重要なお知らせ；ソフトウェアに起因する現象のご連絡

WindEDIT Lite

WindEDIT Lite において、以下 1 件の現象を確認いたしました。対象製品をご使用のお客様は以下に記載している内容をご確認の上、ご対策くださいますようお願いいたします。

図 1 Bluetooth 接続

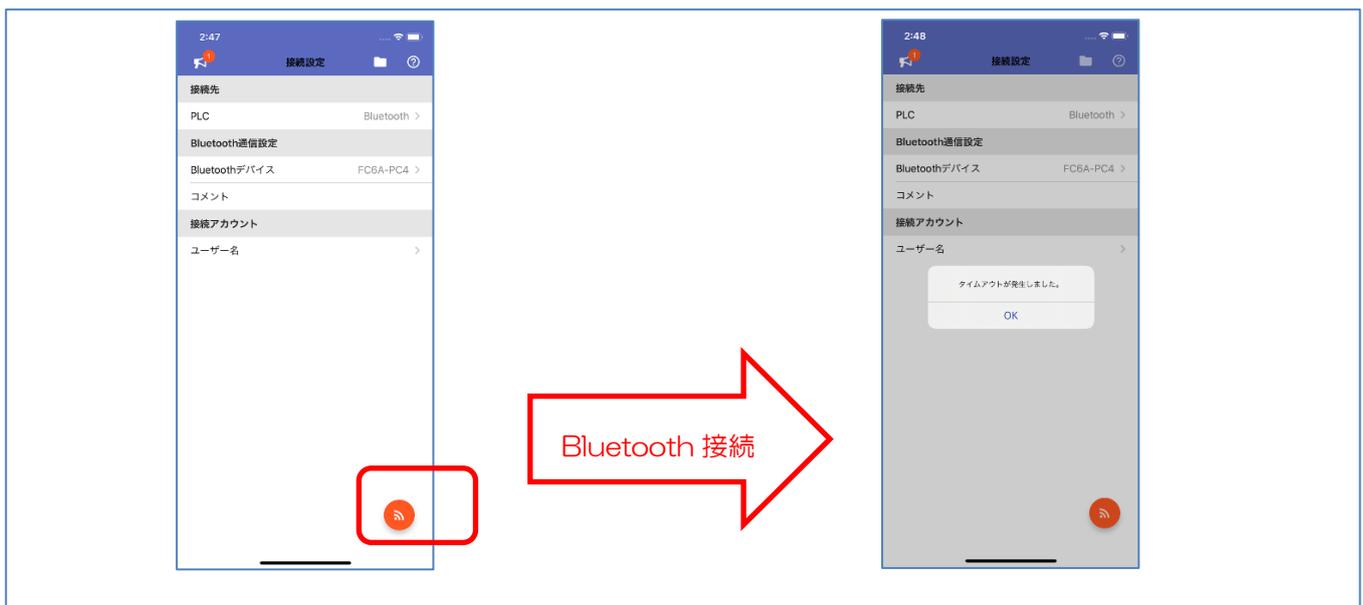
Version1.3.0 にバージョンアップすると、iPhone の WindEDIT Lite から PLC に Bluetooth 接続できなくなります。

WindEDIT Lite Ver.1.3.1 のソフトウェアで対応しています。

Apple 社「App Store」より上記のバージョンまたはそれ以降のバージョンをダウンロードし、インストールしてソフトウェアをアップグレードしてください。
